**DEMANDE D'AUTORISATION DE RENOUVELLEMENT
D'UNE INSTALLATION CLASSÉE POUR LA
PROTECTION DE L'ENVIRONNEMENT**

Réponse aux demandes de compléments du 6 mai 2025

**Département de Vaucluse (84)
Commune de PERNES-LES-FONTAINES
*Lieu-dit "Sainte-Marie"***

Juin 2025

Figure 1. Déséquilibres : territoires déficitaires – Situation 2017 (SRC Annexe Note sur l'outil GeReMi PL)

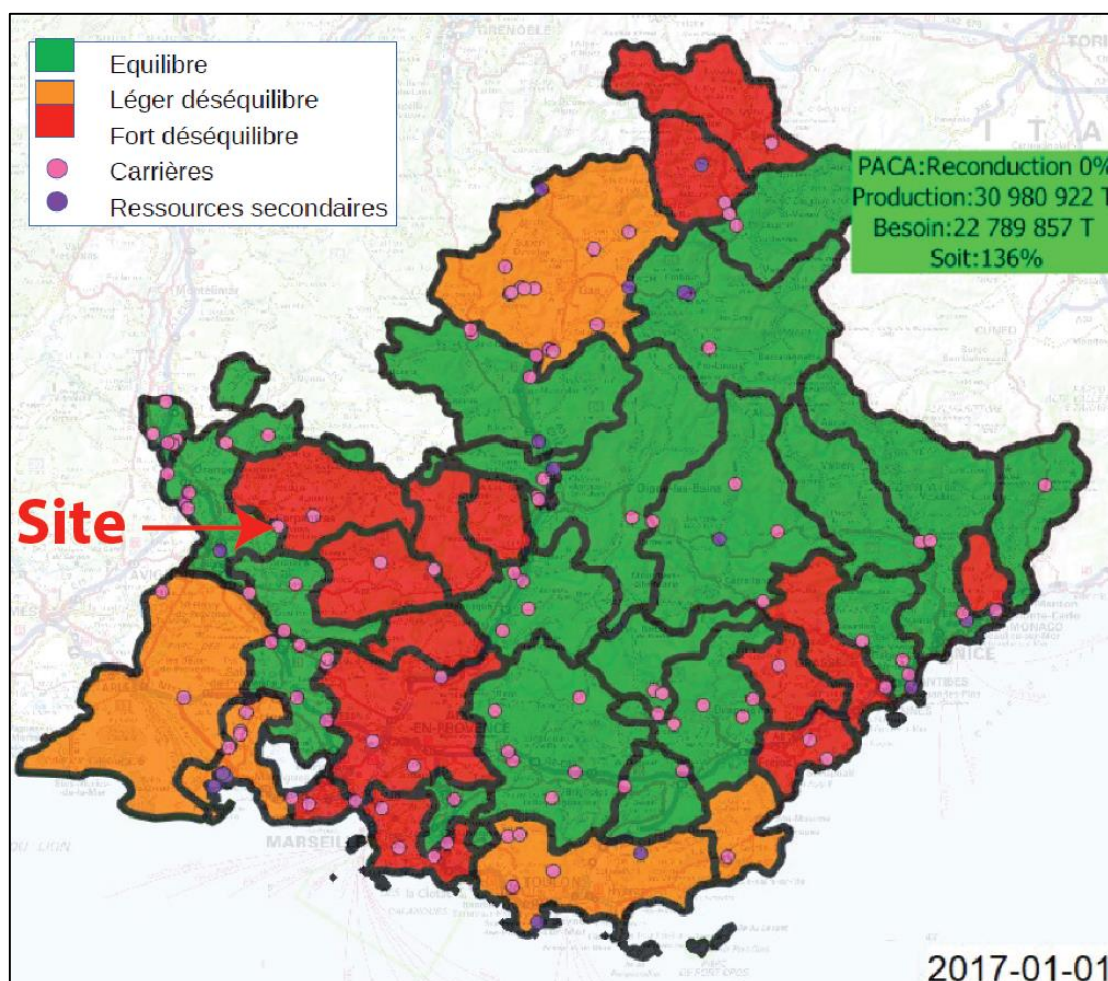
- mesures n°7 et 8 : analyser l'équilibre production/besoin en matériaux du territoire, notamment en actualisant les données sur les productions par rapport aux données fournies dans le SRC ;
- mesure n°15 : préciser la capacité de production des installations de recyclage, et le cas échéant, justifier pourquoi il n'y a pas d'augmentation de cette production (conformément aux objectifs du SRC d'augmenter la part de matériaux issus de ressources secondaires) ;
- mesure n°12 : préciser la nature des usages des matériaux extraits sur le site (sous couche routière, etc) ;
- mesure n°41 : prendre en compte la présence de la zone de sauvegarde de la ressource en eau ZNEA6 .

Si le projet est situé dans un territoire excédentaire, le bassin de vie d'Avignon (excédentaire à 139 % en 2017 et 132 % à l'horizon 2032), il est situé à proximité immédiate d'un territoire déficitaire, l'arc Comtat-Ventoux (couvert à seulement 2% en 2017 et 1% à l'horizon 2032). Le projet contribue donc bien aux objectifs du SRC en matière d'autonomie régionale. Rappelons également que le projet sert uniquement à alimenter les chantiers 4MPR Route. De ce fait, il couvre donc bien uniquement les besoins des chantiers locaux.

Comme demandé dans le cadre de la mesure 8, en territoire où la production dépasse le besoin, la demande s'inscrit dans l'objectif d'économie de la ressource (diminution des volumes autorisés, allongement des durées d'exploitation). Comme montré dans le [Tableau 1], dans le cadre de la demande actuelle, il y a bien une nette diminution du volume moyen demandé.

Le projet est donc bien compatible avec les mesures 7 et 8 du SRC, car il s'agit d'un maintien d'exploitation avec diminution du rythme de consommation moyen de l'activité carrière.

Figure 3. Localisation de la carrière par rapport aux activités recensées par le RPG2023 (Géoportail)

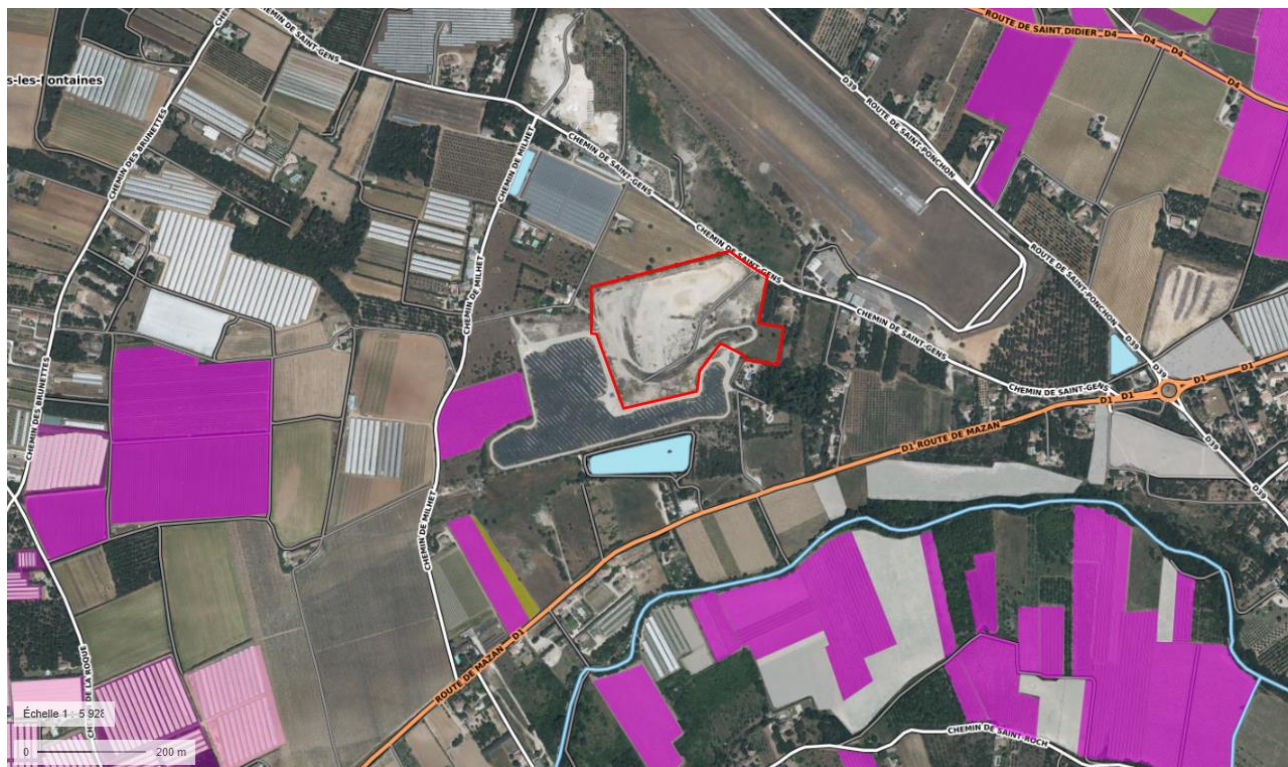
Des parcelles cultivées aptes à la production d'AOP se rencontrent à proximité du site, en l'espèce des parcelles de vignes pouvant être destinées à la production d'AOP « Ventoux » ou « Muscat du Ventoux », dont une jeune vigne irriguée limitrophe du périmètre du projet, ainsi que quelques parcelles d'oliviers constituant un potentiel pour l'AOP « Huile d'Olive de Provence ».

En outre, une production maraîchère, comportant des melons, s'observe également aux environs et plusieurs producteurs aux alentours sont engagés en Agriculture Biologique.

Pour autant, le pétitionnaire ne situe pas son projet au sein d'un environnement agricole et, par conséquent, ne procède pas à l'évaluation de l'impact de son activité sur les productions agricoles avoisinantes.

Ainsi, aucune mesure spécifique (en dehors de celles s'inscrivant dans un cadre normatif) n'est prévue pour limiter les émissions de poussières générées par l'extraction, le concassage, les apports de gravats et les va-et-vient des camions de transport de matériaux, susceptibles de nuire à l'activité agricole alentours.

Le site est localisé en zone A du PLU qui correspond à une zone à protéger en raison du potentiel agronomique, biologique ou économique des terres agricoles. Voici, ci-après [Figure 3], une cartographie du site dans son environnement, avec les zones agricoles recensées d'après le RPG 2023 (le plus récent recensé sur Géoportail).

Toutefois, le site est également dans une zone anthropisée composée de plusieurs industries ou activités :

- ✓ Zone de recherche et d'exploitation de carrière pour la carrière 4MPR, dont une partie a déjà fait l'objet d'une cessation et est désormais occupée par un parc photovoltaïque ;
- ✓ L'ancienne carrière du Groupe SYLVESTRE devenue une plateforme d'inerte ;
- ✓ La zone agricole jouxtant la zone 2AUA zone à urbaniser dédiée à l'accueil des activités de l'aérodrome ;
- ✓ Puis des habitations situées à l'Est du site.

Aussi, l'agriculture n'apparaît pas être la composante majeure de l'environnement à proximité du site, bien qu'elle soit effectivement présente.

Rappelons qu'il s'agit d'un renouvellement sans augmentation du périmètre ou des capacités de production. Aussi n'y a-t-il pas d'impact nouveau par rapport à la situation actuelle sur les parcelles éventuellement aptes à la production d'AOP. Rappelons également que la poursuite de l'exploitation et la modification du phasage d'exploitation de la carrière n'auront aucun effet sur le trafic routier local. Au contraire, ces modifications engendrent une diminution du trafic routier moyen par rapport à ce qui avait été autorisé par l'AP de 1997. En effet, le ralentissement du rythme de production par rapport à l'AP de 1997 induit également une diminution du trafic routier annuel. La poursuite de l'activité de la carrière impliquera ainsi un trafic moyen de seulement 9 poids-lourds par jour ouvré. Il n'y aura pas d'aggravation de l'impact sur le trafic du fait du projet par rapport à la situation actuelle.

Rappelons également qu'il s'agit d'une carrière avec une activité relativement faible (6 325 m³/an en moyenne), exploitée sans tir de mine. De même, les campagnes de recyclages sur le site ne sont pas fréquentes (aucune campagne en 2024.). La carrière est exploitée en dent creuse, les installations de traitement sont situées sur le carreau, pour limiter les impacts, notamment les poussières.

Enfin, comme prévu dans les mesures, un suivi régulier de l'empoussiérage aux alentours du site sera assuré régulièrement. En cas de dépassement des seuils réglementaires, des mesures seront prises.
